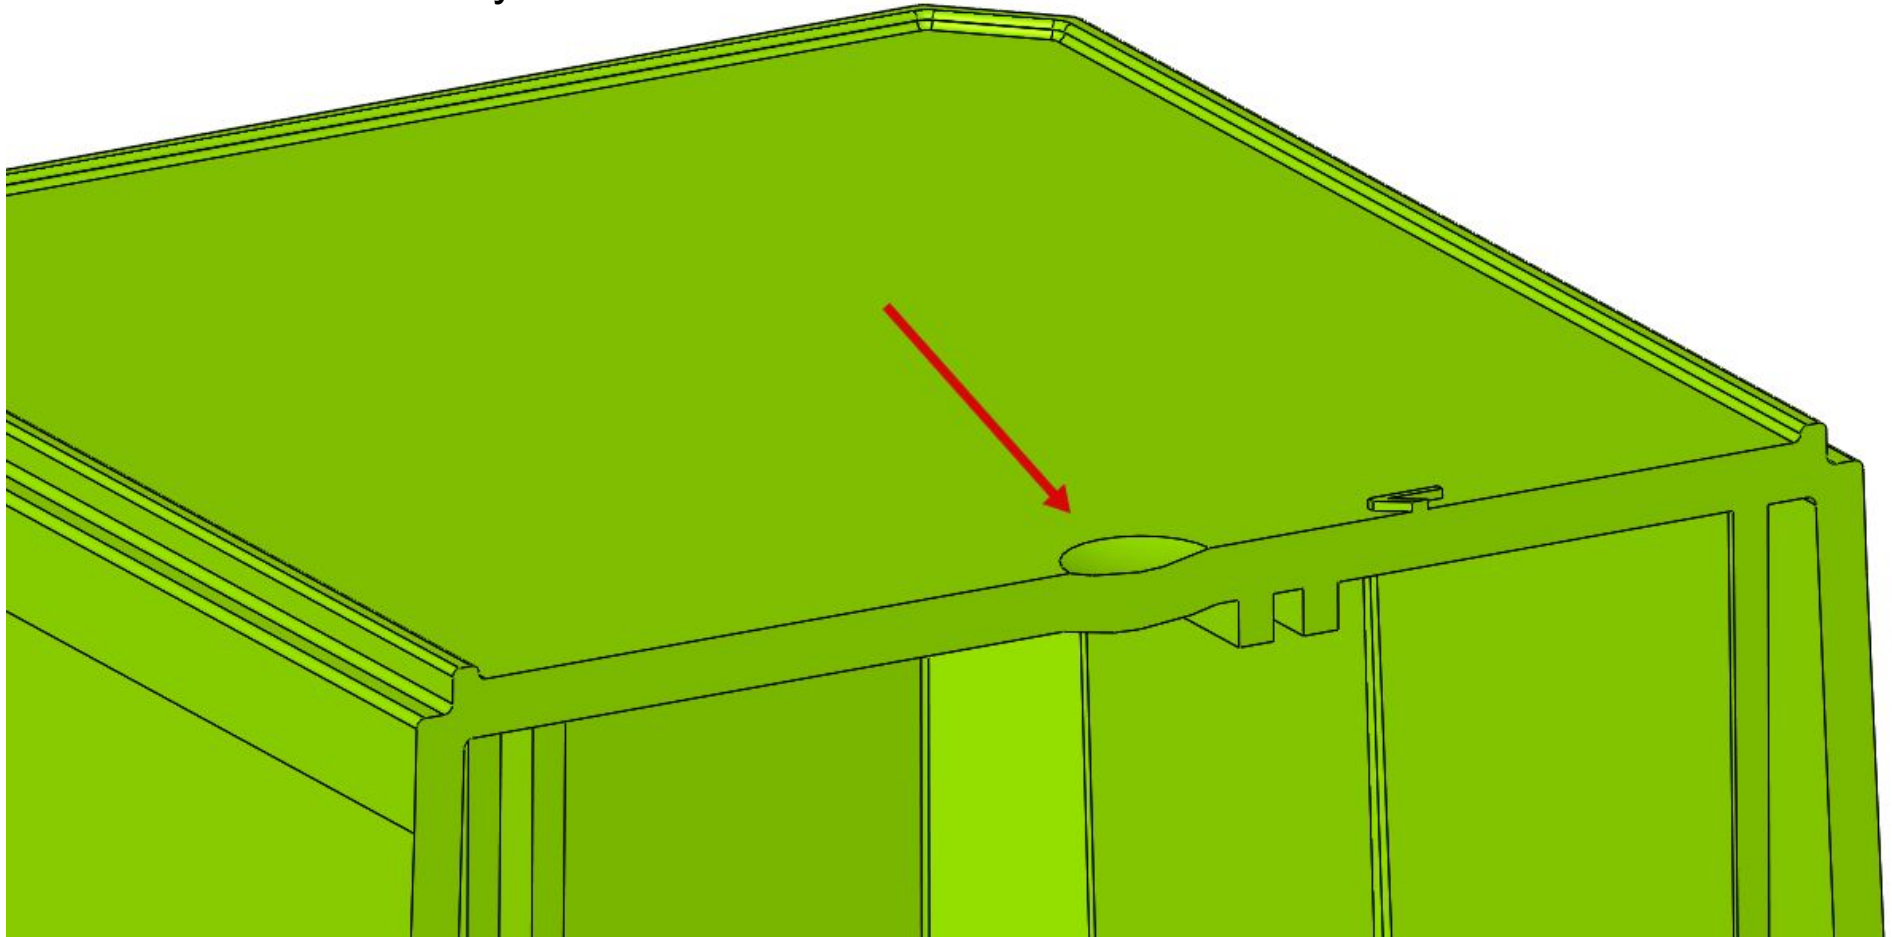
Добавлена  
лунка

Добавлен опорный пояс по контуру.  
Без него деталь будет опираться на  
маркировку
